規格變更通知

SF1V 型 繼電器插座

茲因 SF1V 型的規格有所變更，特此通知。

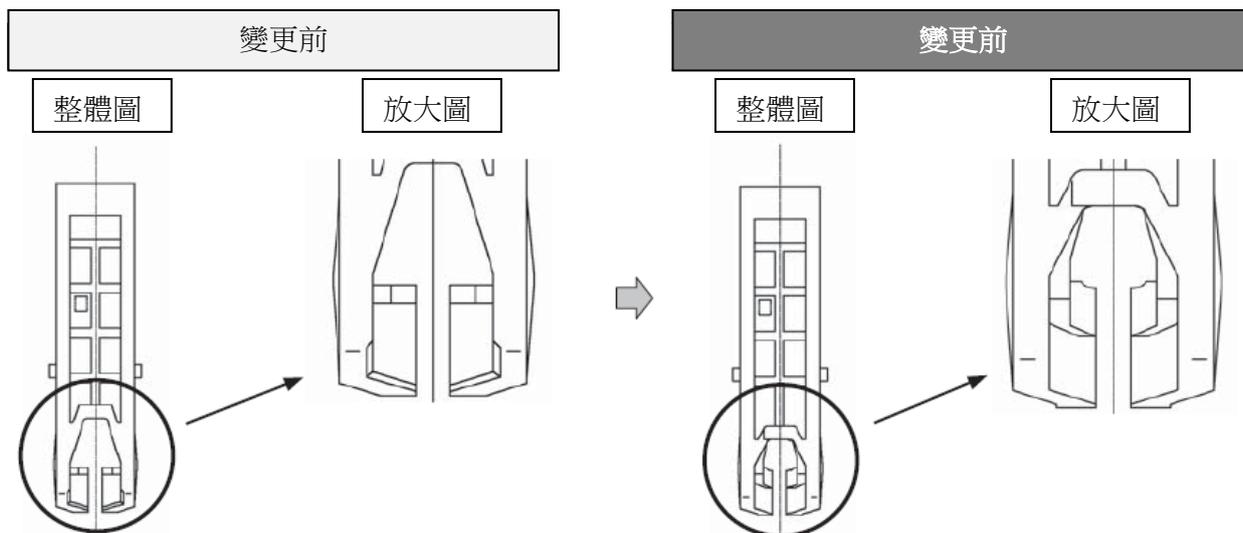
(1) 為了增強零件的強度，變更支架的形狀。
